SystemVertriebs GmbH für Bauzubehör – Bachweg 2 – 29313 Hambühren

Insektenschutz: Folgeprodukt L-SE/14-31 Hambühren, 29.06.2022

Spannrahmen SE / 14-31 mit Einhängewinkel und Klappgriff, Bürste umlaufend

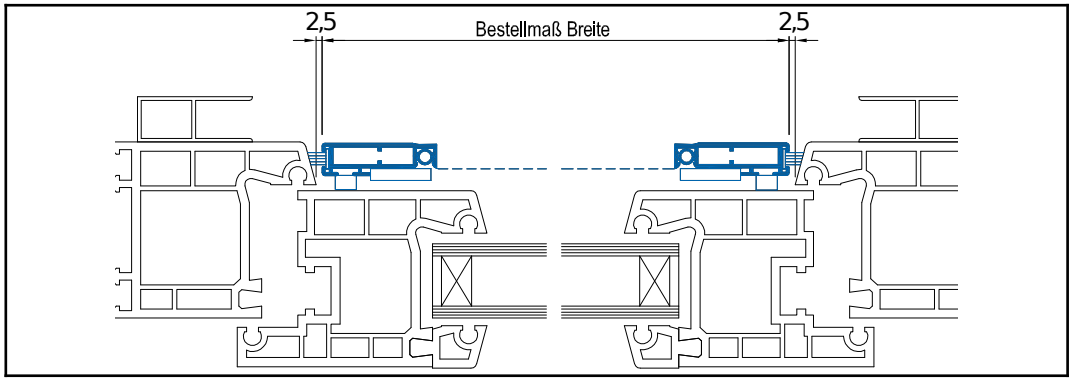
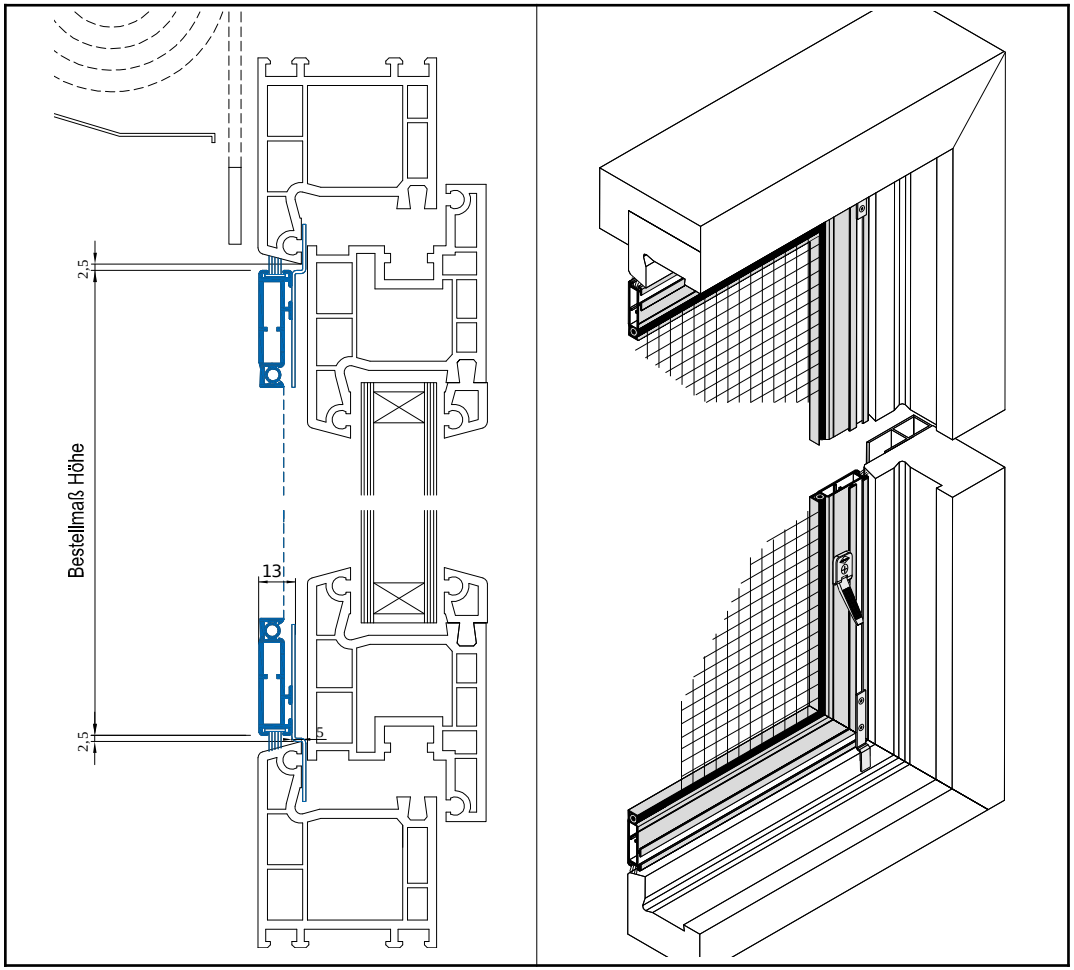
NEU: Halteklammer-Variante (ohne Mehrpreis)
- Breite Klammer für bessere Schonung der Dichtungsgummis
- Bei Bedarf frei verschiebbar
- Auch in der Ecke montierbar (siehe Abbildung)
- Dient auch als Mittenarretierung bei großen Spannrahmen der Variante SE / 14-31 (keine Gefahr der Lückenbildung mehr zwischen Fenster und Bürstendichtung)

Einsatzgebiet	Kunststofffenster, flächenversetzt, ohne Wetterschenkel. Einbautiefe: 16 mm Einhängewinkel 5 mm Standard
Bestellmaße	• Breite = Lichtes Breitenmaß - 4 mm • Höhe = Lichtes Höhenmaß - 4 mm • Einhängewinkel in 1 mm Abstufungen von 5 - 15 mm **ACHTUNG: Minimale Einbautiefe = Einhängewinkel 5 mm (Standard) + 11 mm Profil = 16 mm**
Preisfindung	**Spannrahmen: Preisgruppe L2**
